ZMĚNOVÝ LIST

ROZVOJ DIVADLA JIŘÍHO MYRONA ČS. LEGIÍ 14, OSTRAVA

číslo návrhu: **ZL 53**
číslo revize:

ZAJIŠTĚNÍ STROPU NAD 1.PP - VAR.1

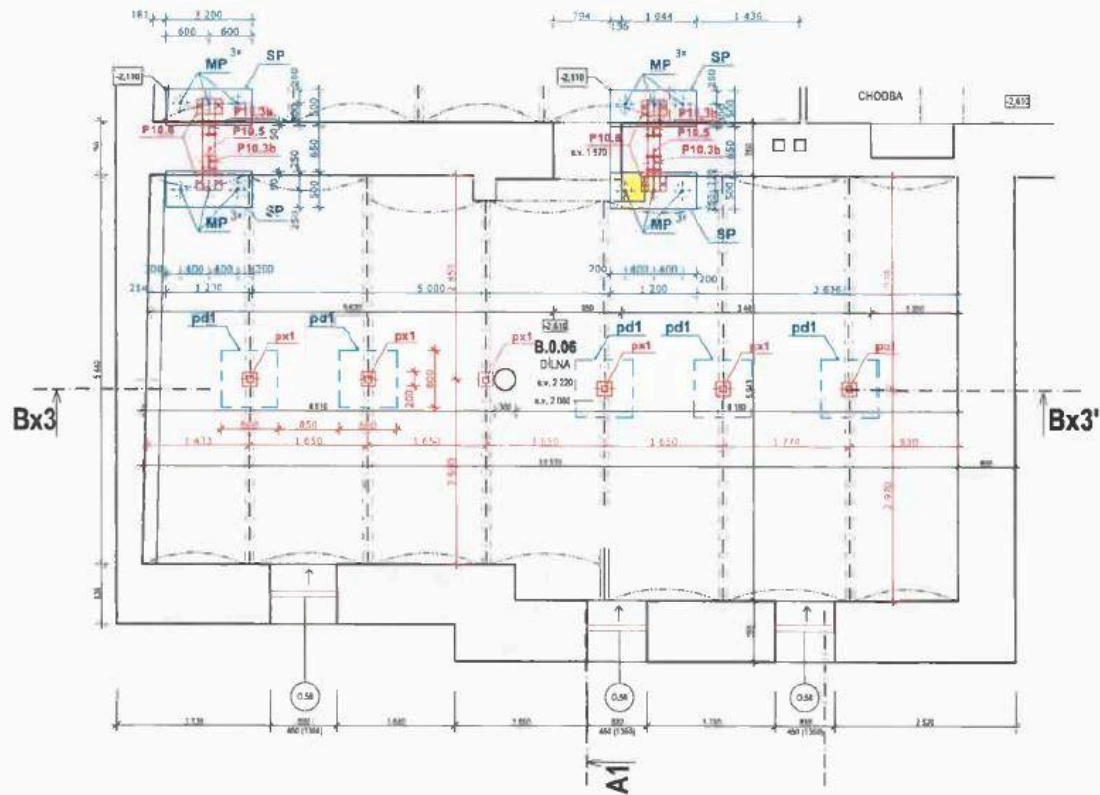
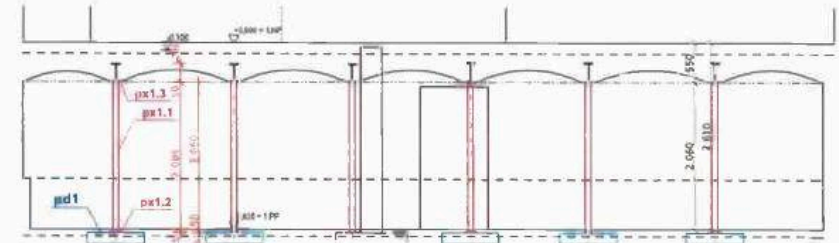
Poděpení stropu pod hledištěm MS

Po odkrytí stávajících konstrukcí byl zjištěn nevyhovující stav stropu nad 1.pp proto bylo nutné jeho dodatečně podepření. Změna předmětu díla vznikla na základě nepředvídatelných okolností.

PODEPRNÍ STROPU NAD 1.PP
var.1 - sloupek px1 pod každým nosníkem

ŘEZ Bx3 - var.1

výměna části stropu mezipatra - půdorys

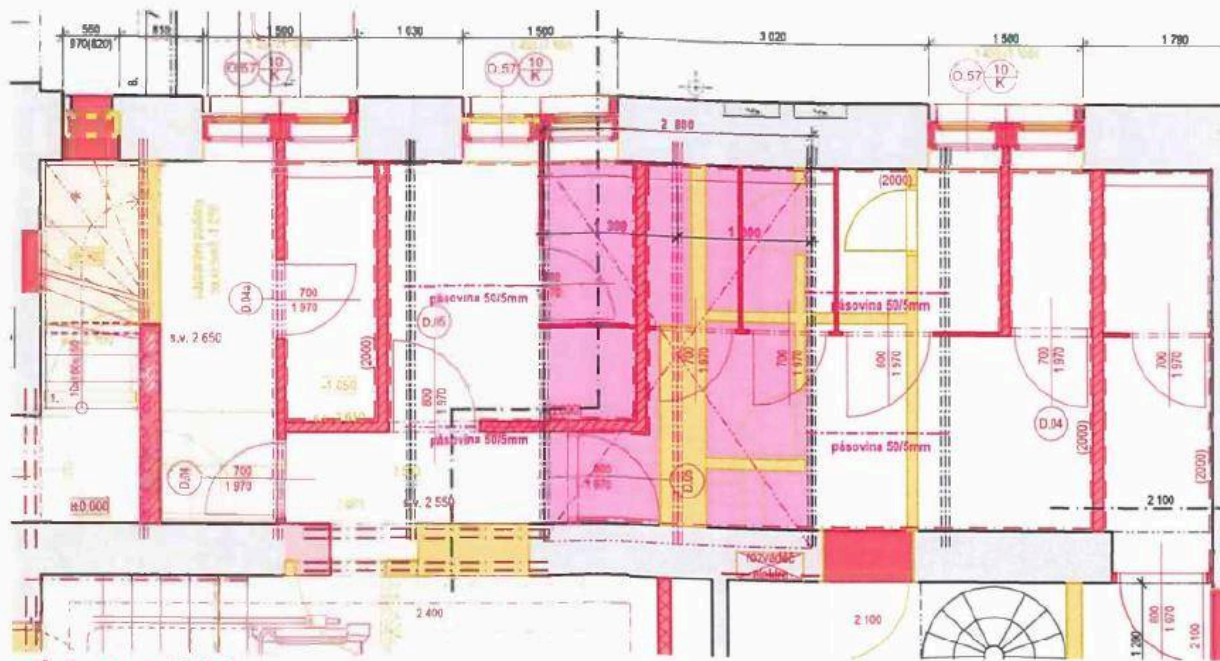
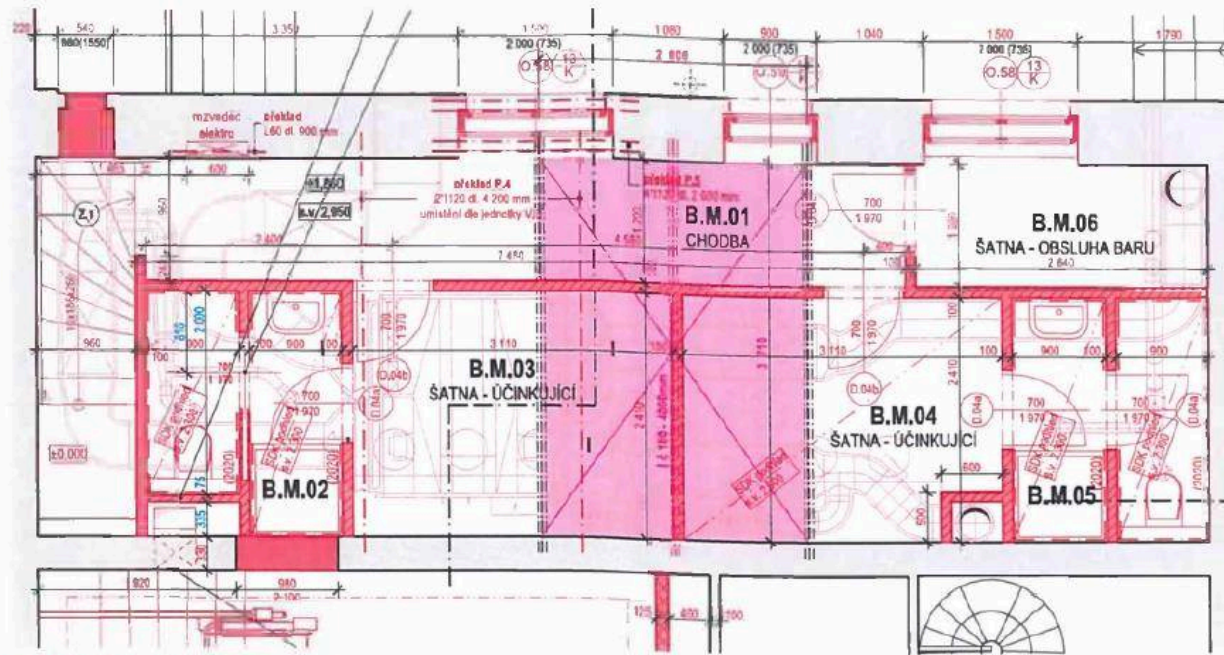
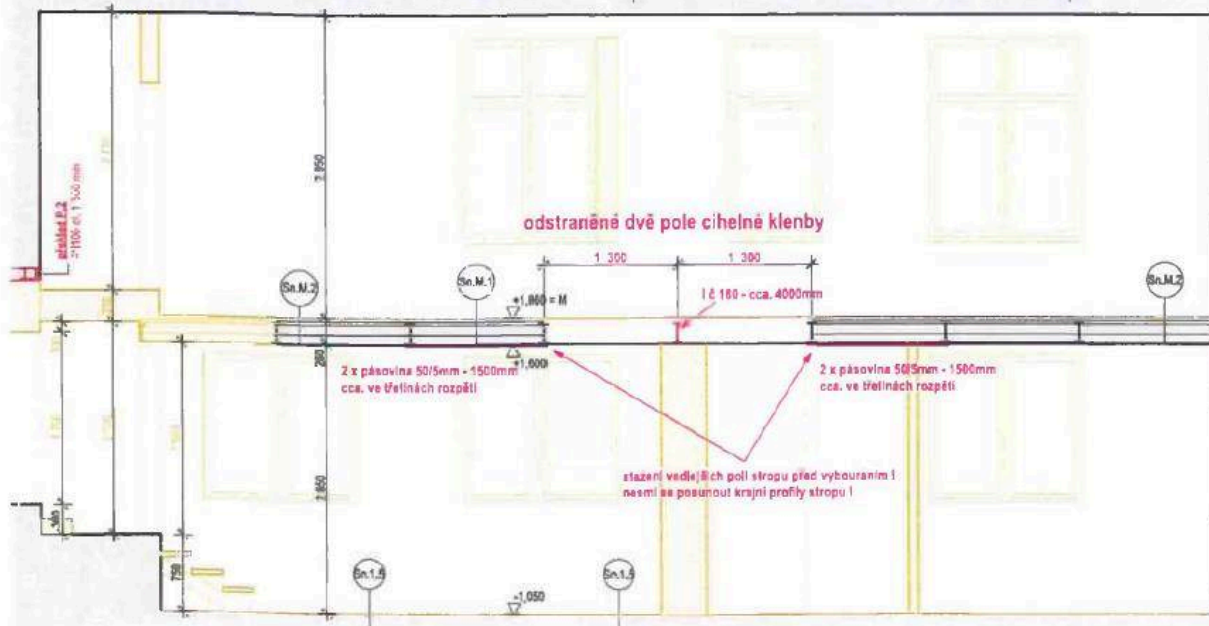
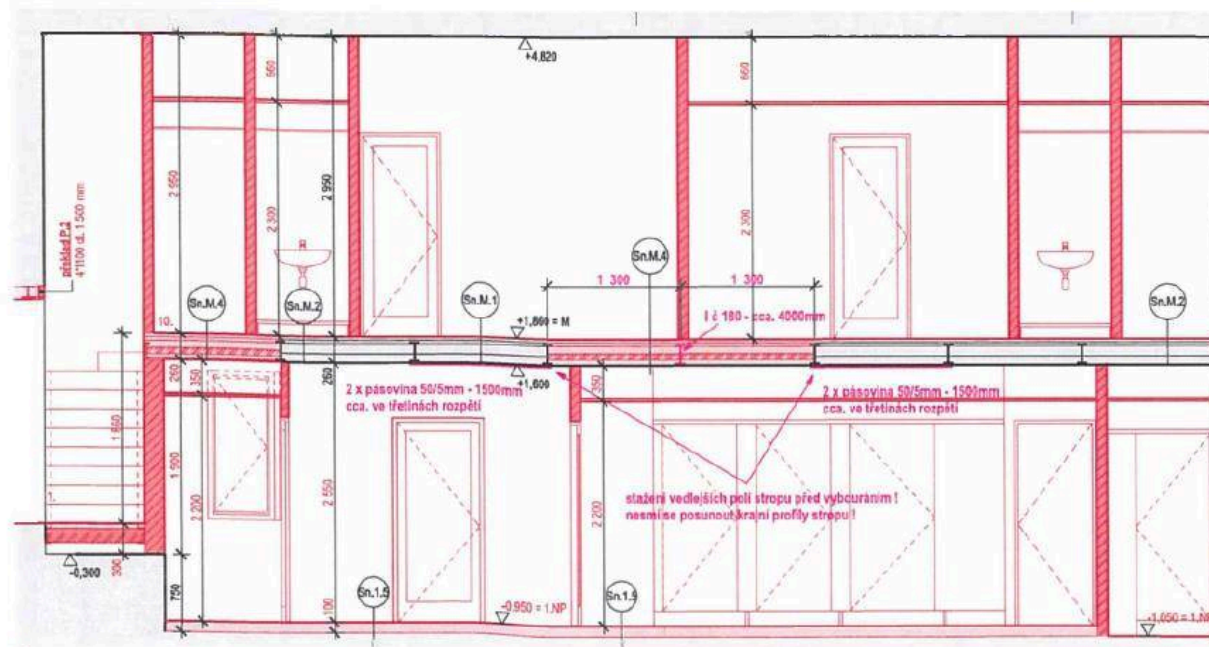
Výměna části stropu mezipatra

Po odkrytí stávajících konstrukcí bylo zjištěno, že stávající uložení stropních nosníků je nevyhovující z hlediska statiky. Proto bylo nutné provést náhradní řešení tak aby byla splněna funkčnost díla jako celku. Změna předmětu díla vznikla na základě nepředvídatelných okolností.

Sn.M.4 strop nad 1.NP - doplnění stropu mezipatra

- nášlapná vrstva - vaty - lepeno na 2k lepidlo
- samonivelační sítka
- disperzní penetrace
- potěr
- nášyp
- vyrovnávací vrstva (akostyrenbeton 450)
- ŽB deska 60 mm nad vlnu
- trapez plech T40/160
- SDK potěhad

PŮDORYS 1.NP
M 1:200

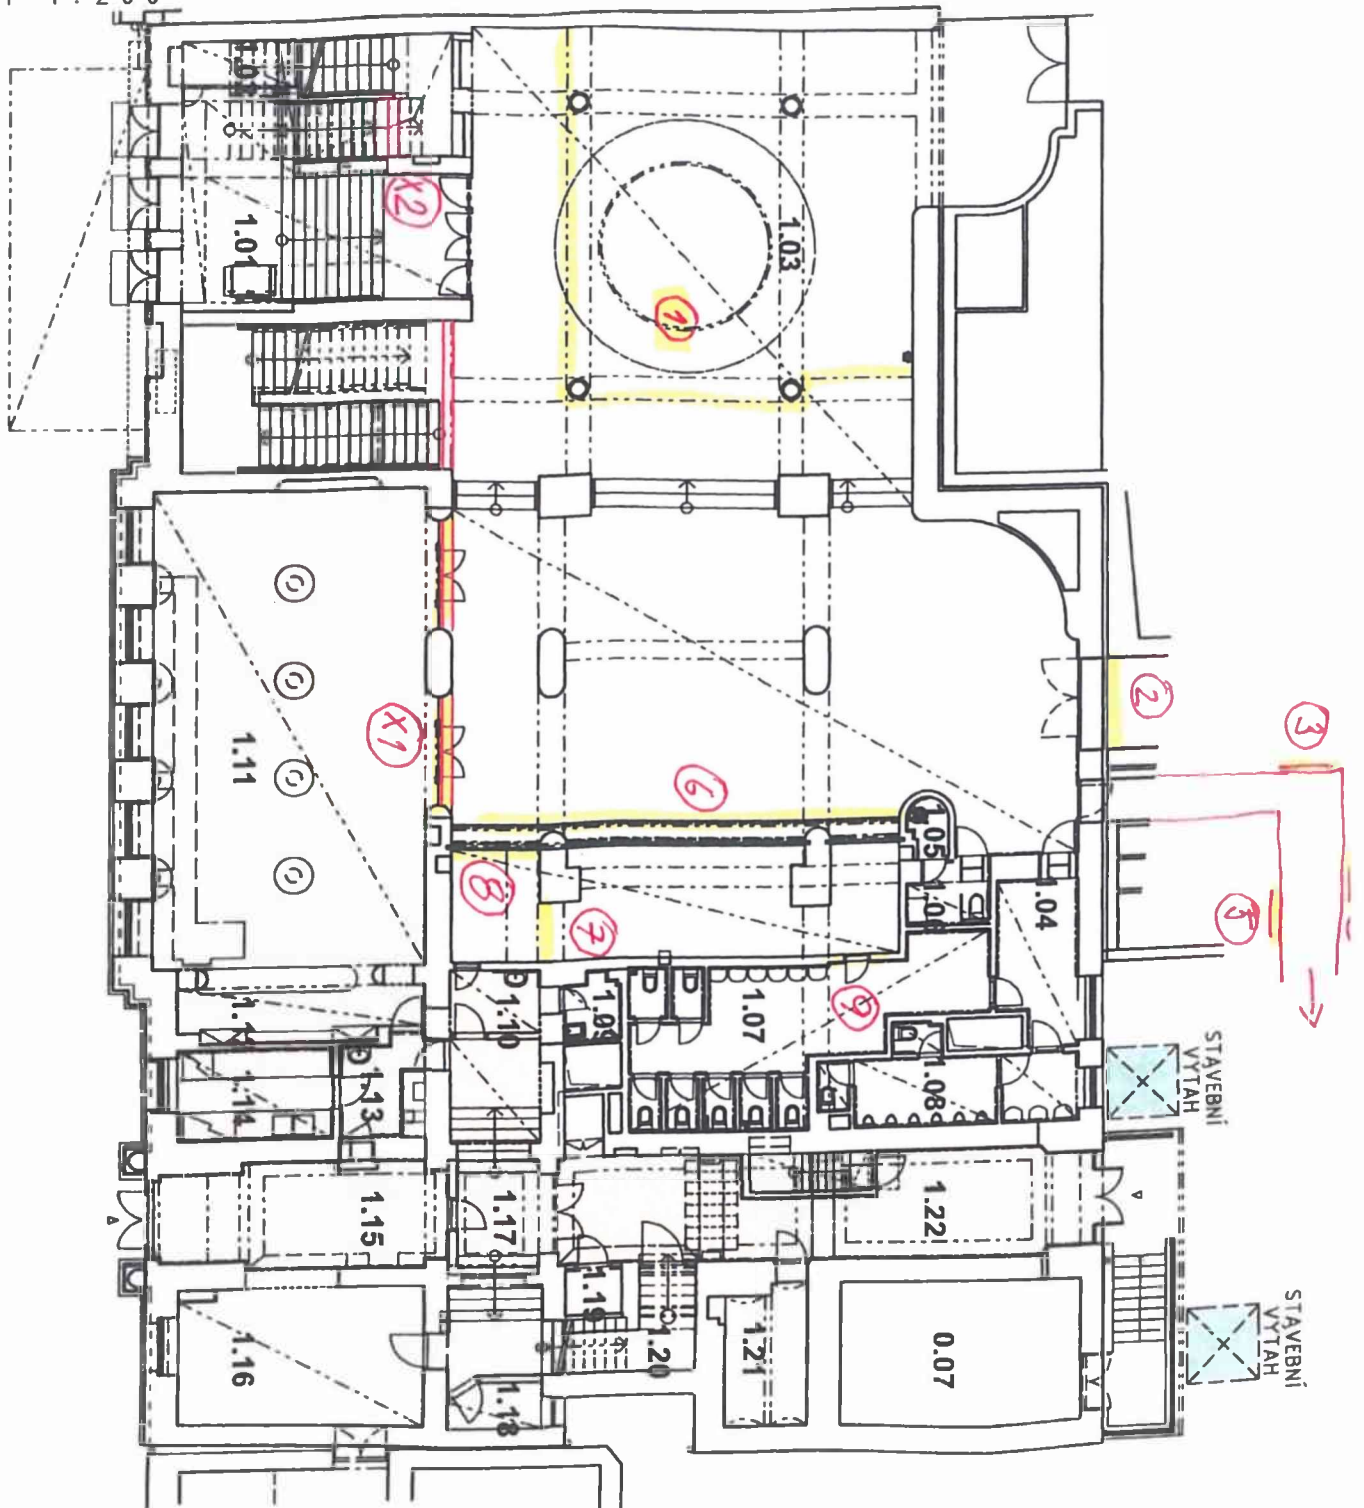
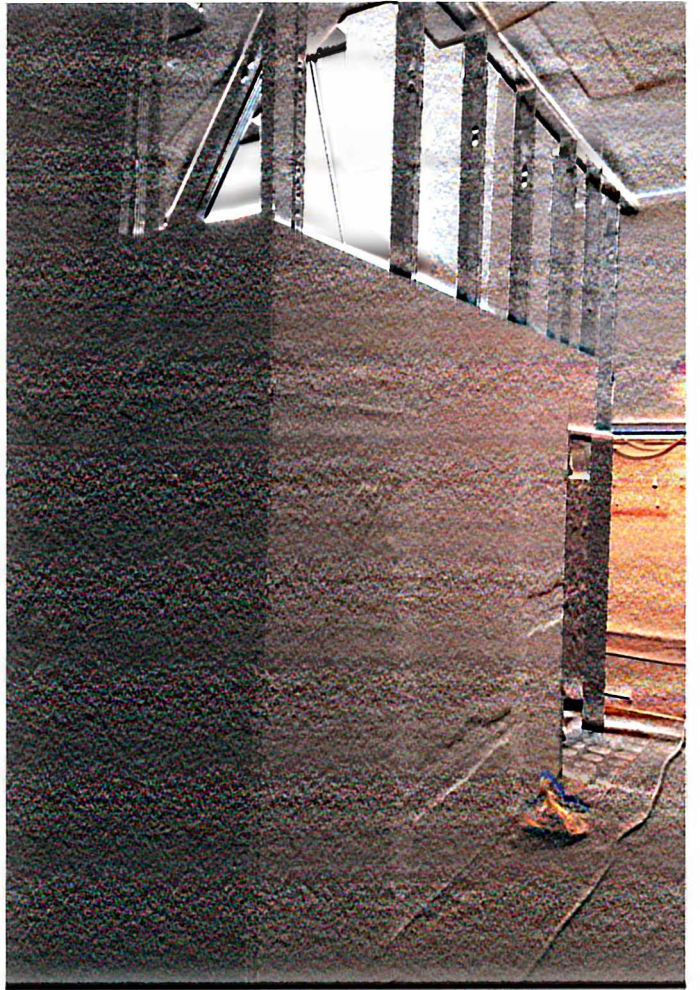
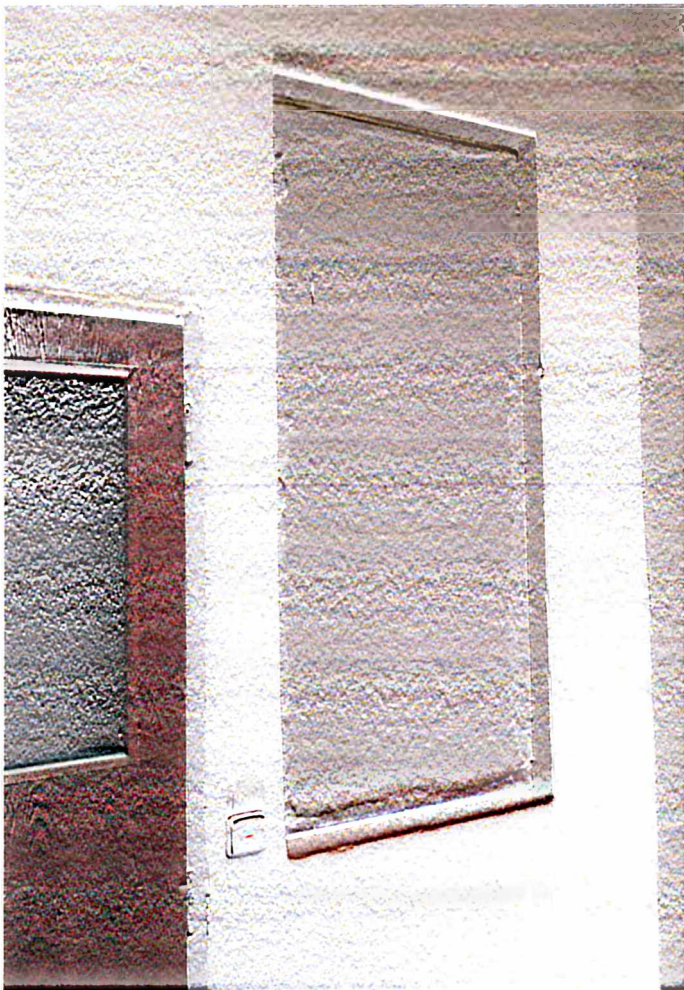
Provizorní SDK příčky

S ohledem na bezpečný provoz objektu a prováděných bouracích prací bylo nutno zřídit provizorní ochranné sdk stěny. Změra předmětu díla vznikla na základě nepředvídatelných okolností.

LEGENDA:
 PŘÍČKY (X) - NAVRŽENY V POV
 - X2 REALIZOVÁNA
 - X0 REALIZOVÁNA 2 ČÁSTI
 PŘÍČKY (7) - (8) - VCP
